OGGETTO: Art. 23 del d.lgs 152/2006 (ID8530) - Procedura di Valutazione di Impatto Ambientale di competenza statale ai sensi dell'art. 23 del D.Lgs 152/2006 relativa al progetto per il ripristino della derivazione Irrigua e nuovo impianto idroelettrico in corpo traversa sul fiume Tanaro, presentato dalla Società Tanaro Power S.p.a - Pos_143/PAR -.

Trasmissione parere unico - Provincia di Cuneo.

Istanza in data 09.06.2022 Ditta **TANARO POWER S.p.A.** intesa ad ottenere la Concessione di Derivazione di Acqua Pubblica n. **CN6308** dal Fiume Tanaro nel Comune di Barbaresco ad uso energetico.

ISTRUTTORIA TECNICA PRELIMINARE DEL PROCEDIMENTO DI CONCESSIONE A DERIVARE ai sensi dell'art. 18, comma 2 della L.R. 40/1998 e s.m.i.

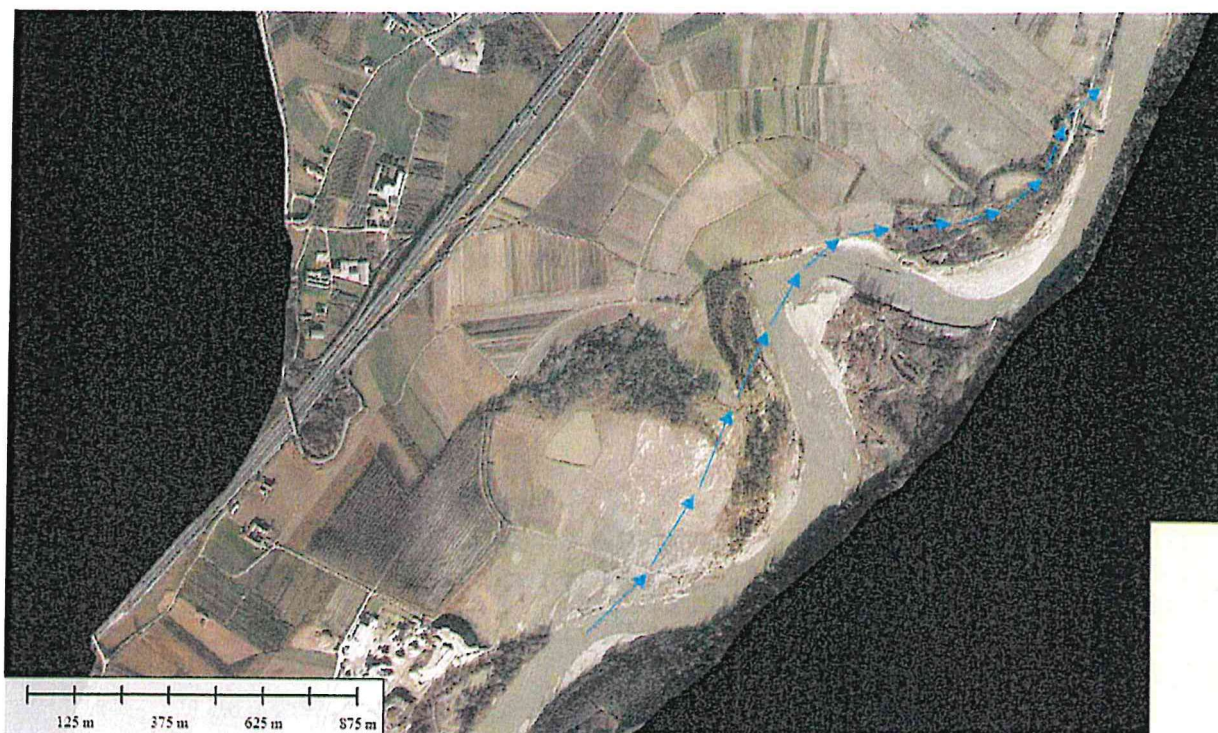
- ✓ si rileva a supporto di quanto sopra evidenziato che l'immagine estrapolata dal volo aereo post-evento 2016 commissionato dalla Regione Piemonte, di seguito riportata:

mostra chiaramente, a parere di quest'Ufficio, la dinamica fluviale in atto in occasione degli eventi di piena significativi, per come si evince dalla marcata traccia di esondazione che si diparte a monte del primo meandro e che by-passando entrambi i meandri converge nel canale secondario di deflusso presente a tergo della sponda sx aggirando la parte residuale della traversa dissestata, con rientro nella zona immediatamente a valle;
